**Betreff:** Re: 190045 - BV Wärmepumpenhaus in Wedel **Anlagen:** 190045-Abst-02-Vorabzug vom 05.02.2019.pdf

über die von unserem Büro für o. a. Bauvorhaben durchgeführte Absteckung des Wärmepumpenhauses erhalten Sie als Anlage eine Kopie des Vermessungsrisses Nr.01 vom 01.02.2019 mit der Bitte um Überprüfung.

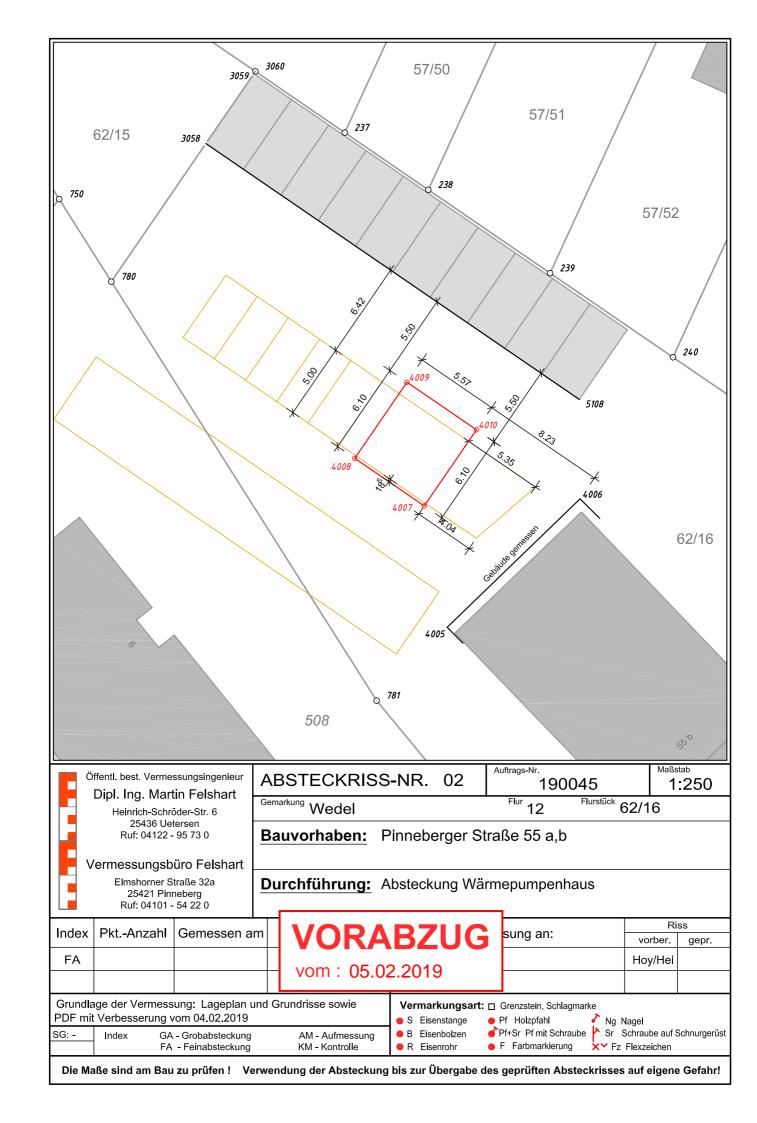
Moin Herr Heidmann, danke für den Hinweis! Das 90  $^{\circ}$  einparken in die Garagen benötigt natürlich einen Abstand von 5,50 m und nicht von 5m.

Bitte korrigieren Sie die Absteckungen und den Plan entsprechend und verschieben die Abmessungen des Wärmepumpenhauses um 50cm.

Ich möchte Sie noch einmal darauf hinweisen, dass dieser 5m Abstand zu den Garagen, für die Anlieger die in diesem Bereich Ihren Garagenstellplatz haben, zu sehr sehr großen Problemen führen kann, da zum rangieren mit den Autos sehr sehr wenig Platz übrig bleibt!!!!!!!! Dies sollte vielleicht nochmals überdacht werden!!

anbei übersende ich Ihnen den geänderten Riss für die geplante Absteckung, mit der Bitte um Prüfung und Freigabe zur Messung. Bitte beden SIe, dass das Gebäude so über die Parkplatzfläche ragt (18,5cm siehe Absteckriss).
